CONSIGLIERI DI MINORANZA – CONSIGLIO COMUNALE DI NERETO (TE)

OGGETTO: Relazione a cura dei Consiglieri di Minoranza in seno al Consiglio comunale di Nereto, a supporto dell'Amministrazione comunale per la trattazione in Conferenza dei Servizi del progetto WASH ITALIA SPA per la realizzazione a Nereto di un impianto per il trattamento dei rifiuti liquidi non pericolosi.

CONSIGLIERI DI MINORANZA DEL COMUNE DI NERETO (TE)
RILIEVI E OSSERVAZIONI RIGUARDANTI IL PROGETTO DELLA WASH ITALIA SPA
PER LA REALIZZAZIONE DI UNA PIATTAFORMA DI RIFIUTI LIQUIDI NON PERICOLOSI
PRESSO LA SEDE OPERATIVA DELL'AZIENDA NELLA ZONA INDUSTRIALE DI NERETO (TE)

TAR Abruzzo (PE) Sez. I sent. 1029 del 20 novembre 2009 Urbanistica. Distanze minime

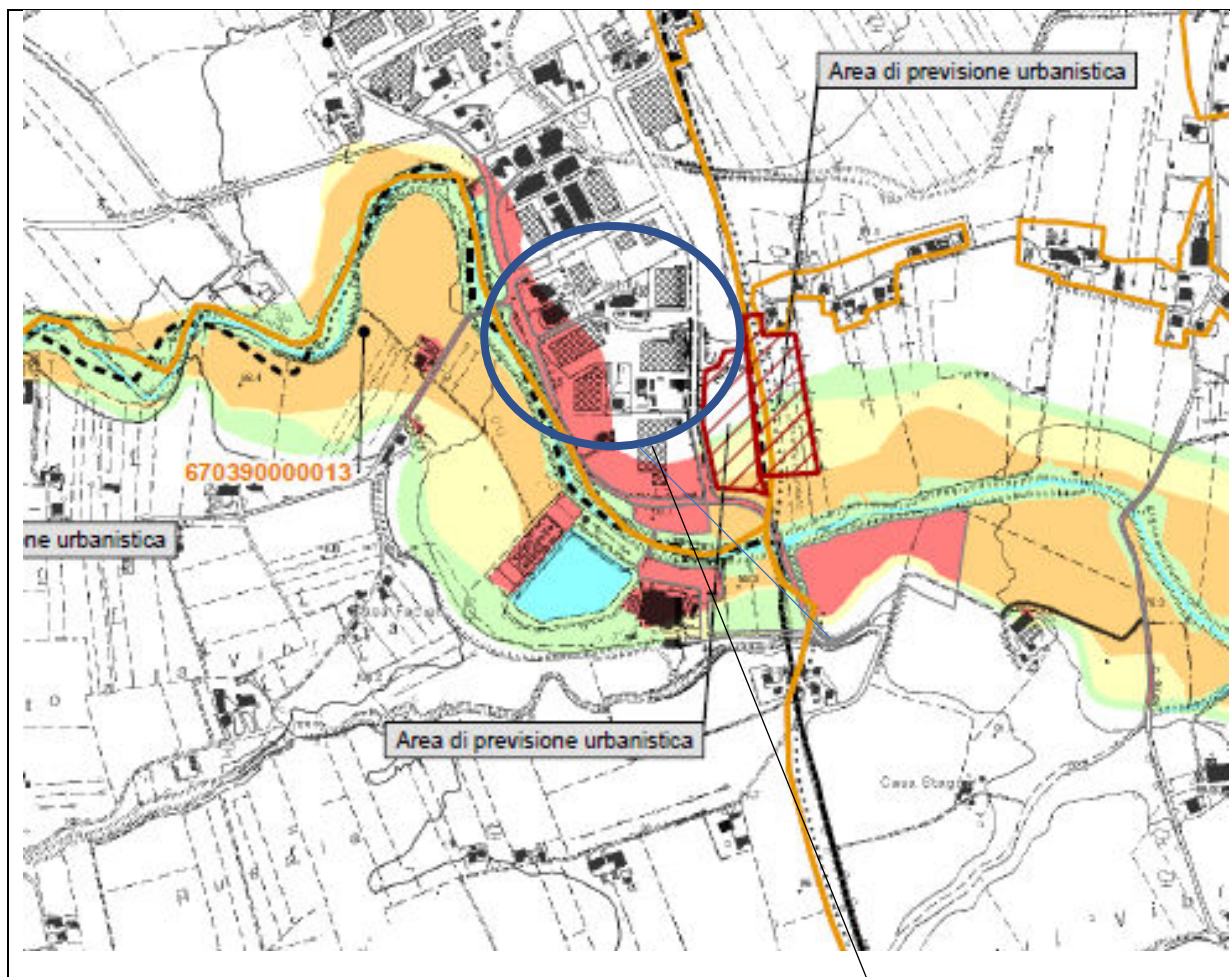
in materia e che comunque non arrechino molestia alla quiete pubblica.” (art. 6.4). Ma la normativa che regola l’insediamento di queste attività in luoghi abitati, contenuta nel Piano Regionale Gestione Rifiuti, dispone che gli impianti di trattamento dei rifiuti “devono evitare inquinamento da rumore, esalazioni dannose o molestie”. Inoltre, relativamente alla distanza dalle funzioni sensibili va evidenziato che, seppur non contenute nell’elenco delle funzioni sensibili quali strutture scolastiche, asili, ospedali, case di riposo, tuttavia la presenza di una struttura sportiva che accoglie quotidianamente centinaia e centinaia di persone anche in spazi all’aperto può (anzi, deve) essere assimilata ad una funzione sensibile perché ad alto indice di affollamento, con la possibilità di esporre tale numerosa popolazione ad esalazioni e cattivi odori essendo posta ad una distanza di circa m. 200. Inoltre, anche la struttura alberghiera posta al confine con il territorio del Comune di Sant’Omero (con annessa attività di ristorazione) subirebbe solo un’influenza negativa dalla presenza dell’impianto di trattamento dei rifiuti essendo anch’essa posta ben dentro il raggio dei 500 metri stabilito dalla legge ed potendo anch’essa rientrare tra le funzioni sensibili, per tipo di attività, per numero di persone presenti e per tempo di esposizione. Questa struttura si caratterizza per la presenza di numerose funzioni da svolgersi all’aperto (pesca sportiva nel lago, attività sportiva del

tennis e del calcetto, piscina all'aperto, giochi per bambini in spazi all'aperto appositamente dedicati). Di certo, l'elencazione delle attività sensibili ristretta unicamente alle funzioni delle strutture scolastiche, degli asili, degli ospedali e delle case di riposo appare essere limitata e molto riduttiva pensando che sia la struttura sportiva che quella alberghiera potrebbero contare una presenza di utenti che, se non superiore, per lo meno uguale.

VIBRATA 2. Carta delle aree a rischio PSDA - Bacini della Provincia di Teramo - Direttiva 2007/60 e D.Lgs. 49/2010

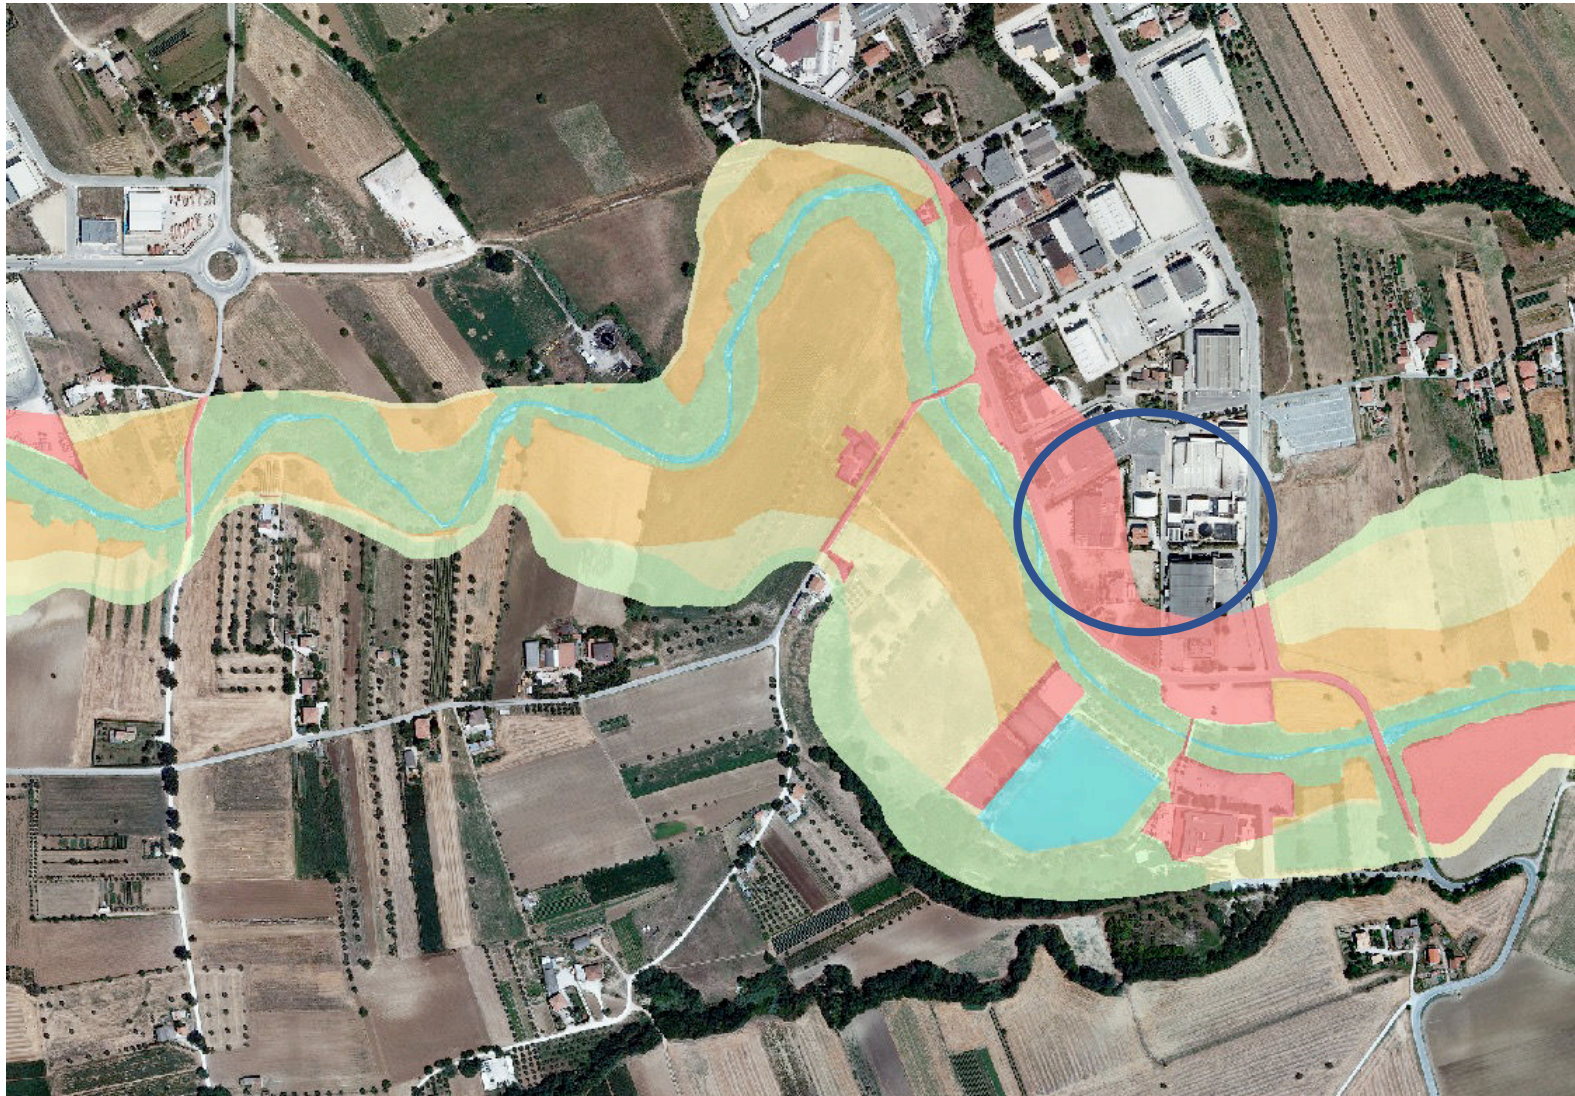
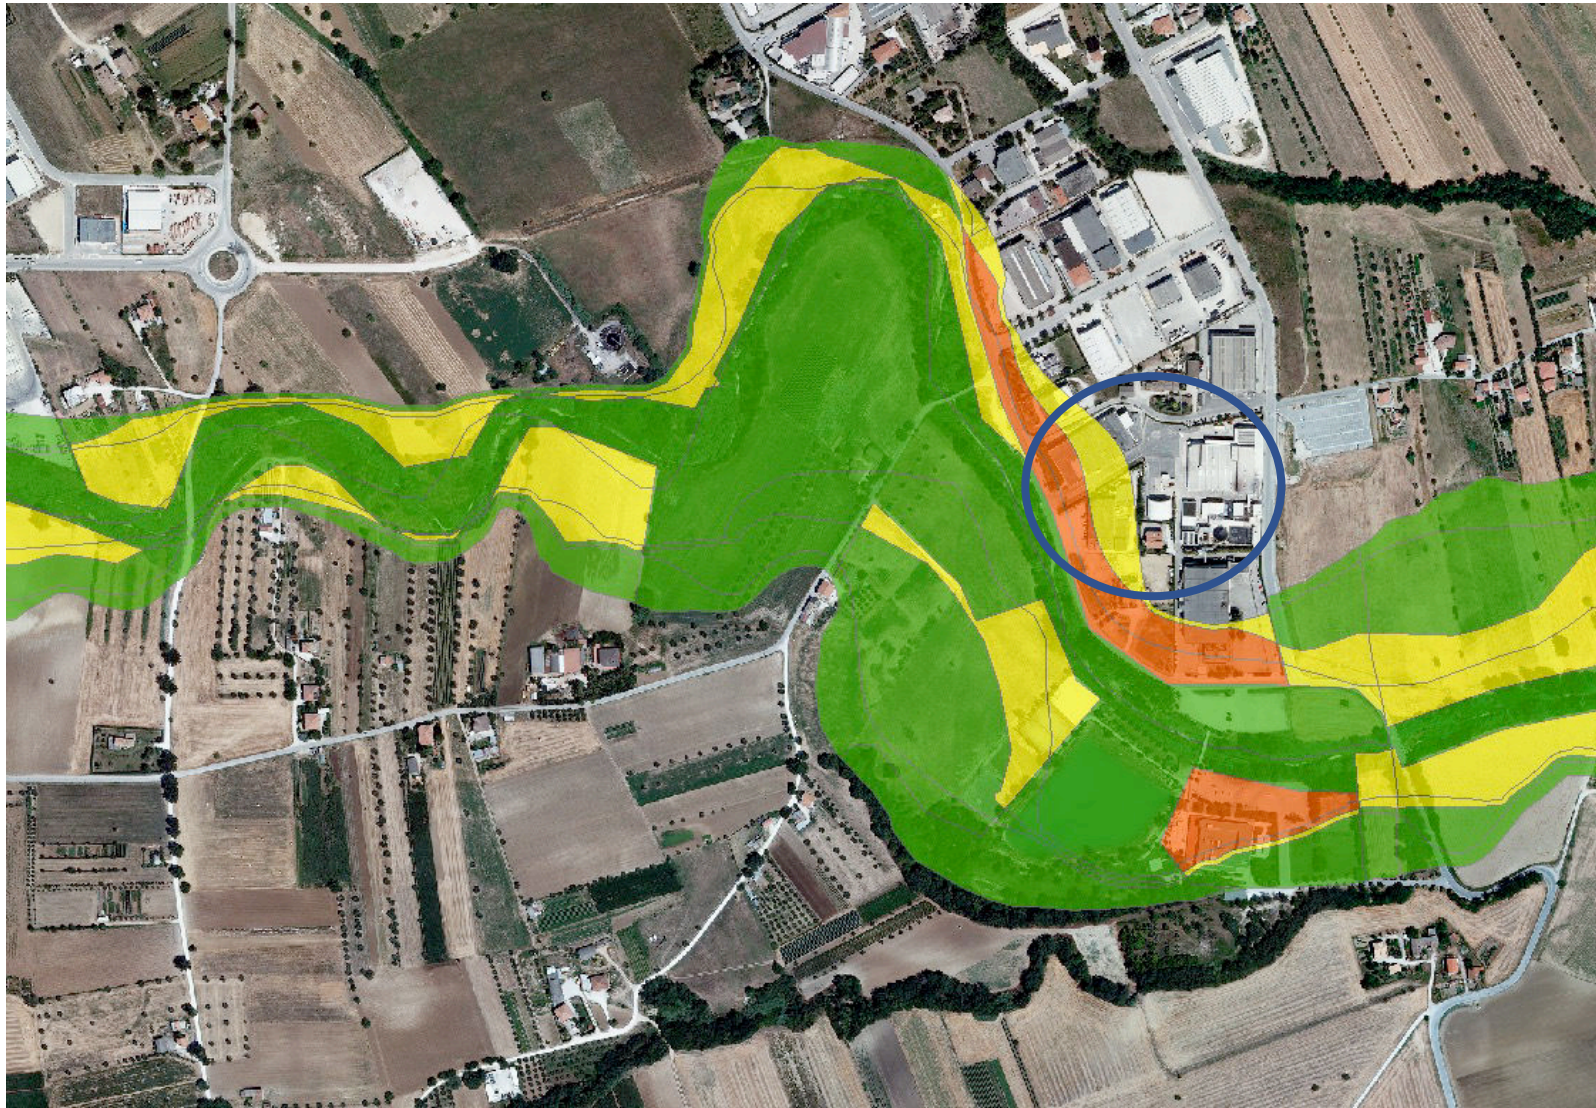
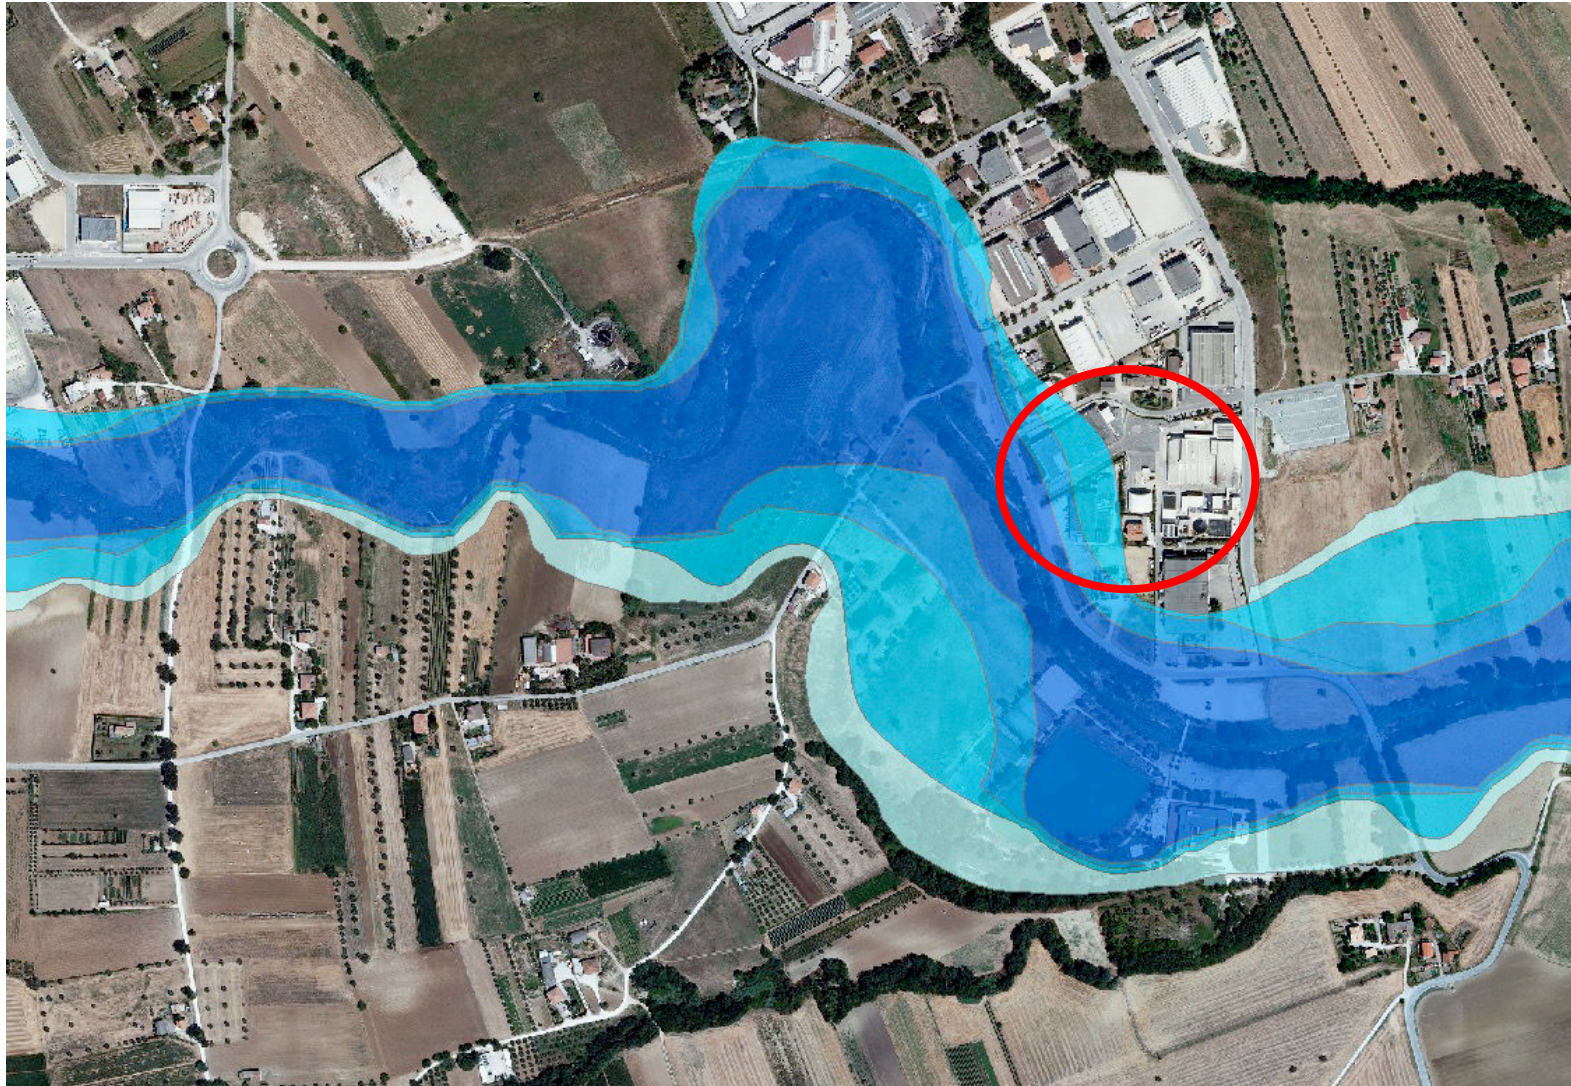
OSSERVAZIONI: Rapporto con il Piano Stralcio Difesa dalle Alluvioni della Regione Abruzzo (P.S.D.A.)
<p>Nella Relazione Tecnica dello Studio di Impatto Ambientale, a pag. 37, si afferma che <i>“l’area oggetto è ubicata in aree non classificate dal punto di vista della pericolosità idraulica e quindi dal rischio esondazione”</i>.</p> <p><i>Per concludere si specifica che l’attestazione redatta dal Comune di Nereto (prot.n.4815 del 28/06/2018) allegata alla documentazione integrativa consegnata durante il provvedimento autorizzativo unico regionale nel mese di Settembre 2018, stabilisce che gli immobili censiti in catasto al foglio 7 particelle 1323-1150-626-975-1264-999 intestati a Wash Italia SpA, non rientrano nelle aree a rischio idraulico e frane come si evince dalle schede allegate al Piano di Emergenza Comunale (Piano di Protezione civile) del comune di Nereto approvato con Delibera di Consiglio Comunale n.4 del 13/01/2010.</i></p>	<p>Il Piano Stralcio Difesa dalle Alluvioni, quale stralcio del Piano di Bacino, è inteso come strumento di individuazione delle aree a rischio alluvionale e quindi, da sottoporre a misure di salvaguardia ma anche di delimitazione delle aree di pertinenza fluviale: il Piano è, quindi, funzionale a consentire, attraverso la programmazione di azioni (opere, vincoli, direttive) il conseguimento di un assetto fisico dell’ambito fluviale compatibile con la sicurezza idraulica, l’uso della risorsa idrica, l’uso del suolo (ai fini insediativi, agricoli, industriali) e la salvaguardia delle componenti naturali ed ambientali. In particolare il PSDA individua e perimetra le aree di pericolosità idraulica attraverso la determinazione dei livelli corrispondenti a condizioni di massima piena valutati con i metodi scientifici dell’idraulica. In tali aree di pericolosità idraulica il Piano ha la finalità di evitare l’incremento dei livelli di pericolo e rischio idraulico, impedire interventi pregiudizievoli per il futuro assetto idraulico del territorio, salvaguardare e disciplinare le attività antropiche, assicurare il necessario coordinamento con il quadro normativo e con gli strumenti di pianificazione e programmazione in vigore.</p>

<p>Nella Relazione Tecnica dello Studio di Impatto Ambientale, a pag. 37, si afferma che <i>“l’area oggetto è ubicata in aree non classificate dal punto di vista della pericolosità idraulica e quindi dal rischio esondazione”</i>.</p> <p>Questa affermazione fatta dalla Ditta non è da ritenersi veritiera in quanto l’area di proprietà della Wash Italia è interessata da diverse tipologie di rischio e pericolo derivanti dal Piano Stralcio Difesa dalle Alluvioni (P.S.D.A.). Infatti, per la “Carta della pericolosità”, insiste sull’area (fino a comprendere quasi tutto il capannone sede della produzione ma non l’area interessata dal depuratore) un pericolo classificato “medio” ed uno classificato “elevato” (solo per la parte di ingresso da Via Vibrata) fino ad un rischio “molto elevato” che interessa tutta la viabilità di Via Vibrata, quindi contigua all’ingresso dello stabilimento. Per la “Carta del rischio”, esiste un doppio rischio: la zona dell’ingresso da Via Vibrata è classificata a rischio 3 mentre la zona fino al termine del capannone sede della produzione è classificata a rischio 2. Per la “Carta del rischio idraulico – Direttiva 2007/60”, per l’area fino al termine del capannone sede della produzione il livello di rischio è addirittura 4, vale a dire il massimo. Se è vero che la vera e propria area di sedime del depuratore non è interessata né da pericolo né da rischio, va però assolutamente sostenuto che l’area da considerare nelle valutazioni relative alla esondabilità (ed ai pericoli ed ai rischi connessi) è da ritenersi unica e non può essere frazionata in parti in modo da superare le diverse problematiche legate al rischio e al pericolo inondazione, anche perché nei piazzali avvengono fasi di trasporto e altre operazioni con i rifiuti liquidi. Tutto lo spazio</p>

<p>interno al recinto deve essere ritenuto area di sedime del depuratore e tutto deve essere esterno sia alle zone di pericolo che alle zone di rischio individuate dal PSDA. Anche perché lo spazio interno al recinto è pressochè pianeggiante (esclusa solo la parte dell'accesso da Via Vibrata in leggera salita) per cui se la fascia di pericolo di inondazione arriva fino al termine del capannone, ci sarà pericolo di inondazione anche nella restante parte dell'area di proprietà e, quindi, anche per il depuratore e per i suoi piazzali di manovra. Si evidenzia che la situazione reale riscontrabile in loco circa il pericolo inondazione potrebbe essere diversa da quella disegnata sulle carte anche perchè, nelle diverse relazioni depositate, non è stata presa in nessuna considerazione, così come non è stata mai presentata una sezione longitudinale che disegnasse le quote dell'accesso e dei piazzali di manovra fino all'area del depuratore utile e necessaria per capire la possibilità di inondazione nel caso di evento estremo.</p>
